改善箇所説明図

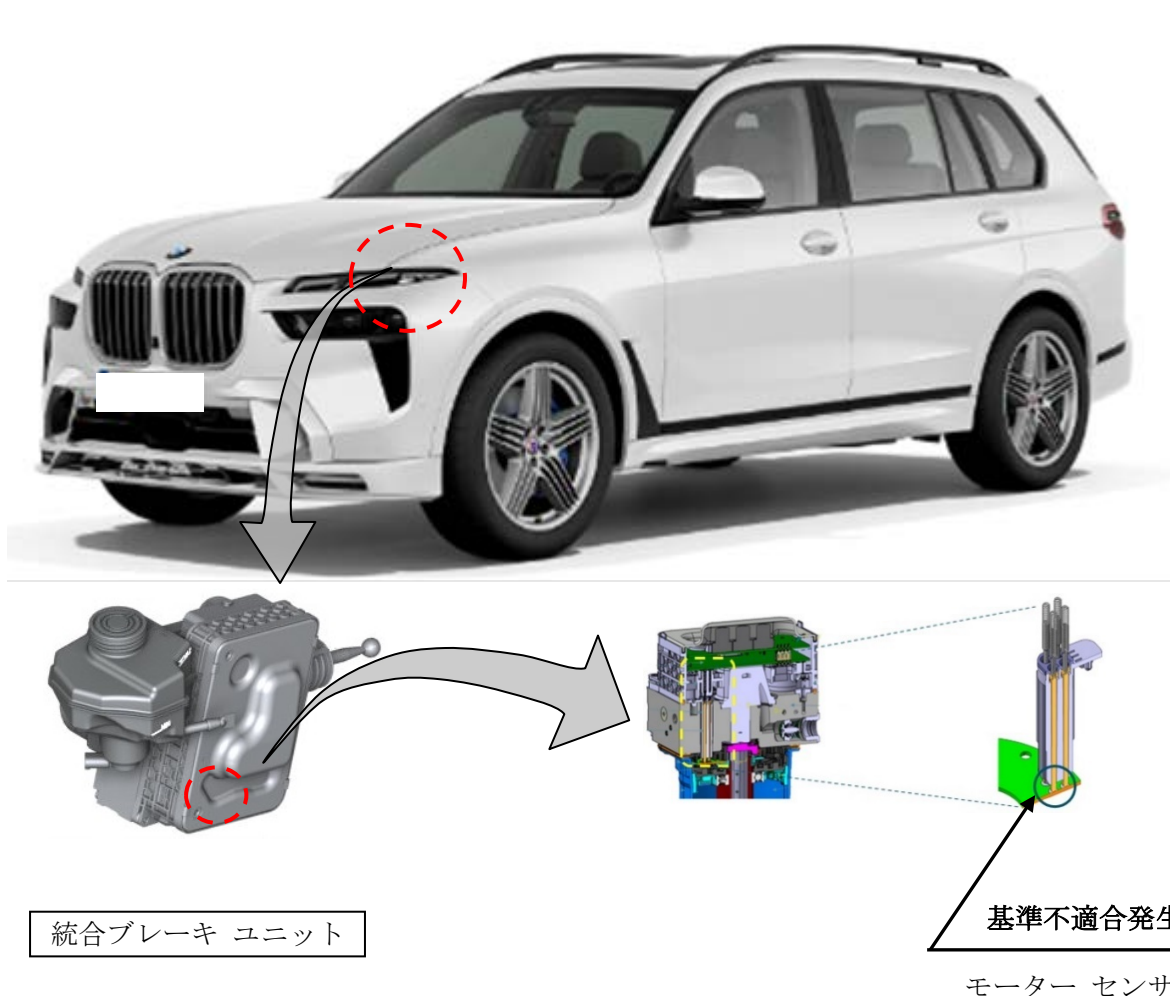
統合ブレーキユニットにおいて、製造管理が不適切なため、モーターセンサーの回路基板に異物が付着したものがある。また、コンタクトピン長さの設計検討が不十分なため、モーターセンサーの回路基板との接触圧によりノイズが発生する。そのため、電氣的接触不良が発生し、ブレーキ警告灯の点灯およびチェックコントロールメッセージが表示される。そのまま走行を続けると、フォールバックモードとなることによりブレーキ操作時に通常よりも強い踏力が必要になり、次回にエンジンの始動ができなくなるおそれがある。

全車両、統合ブレーキシステムのモニタリング機能の有無を確認し、無い場合はプログラムを更新する。なお、本不具合によるフォールバックモードに繋がるリスクが検知された時は、統合ブレーキユニットを良品に交換する。

また、全車両、モニタリング機能に関する説明を取扱説明書に追加する。

- 識別：・プログラミングを更新された車両は、左フロントドアのロウヒンジのボルト(頭)に黒ペイントを塗布する。
- ・統合ブレーキユニットを交換された車両は、左フロントドアのロウヒンジのボルト(頭)に青ペイントを塗布する。
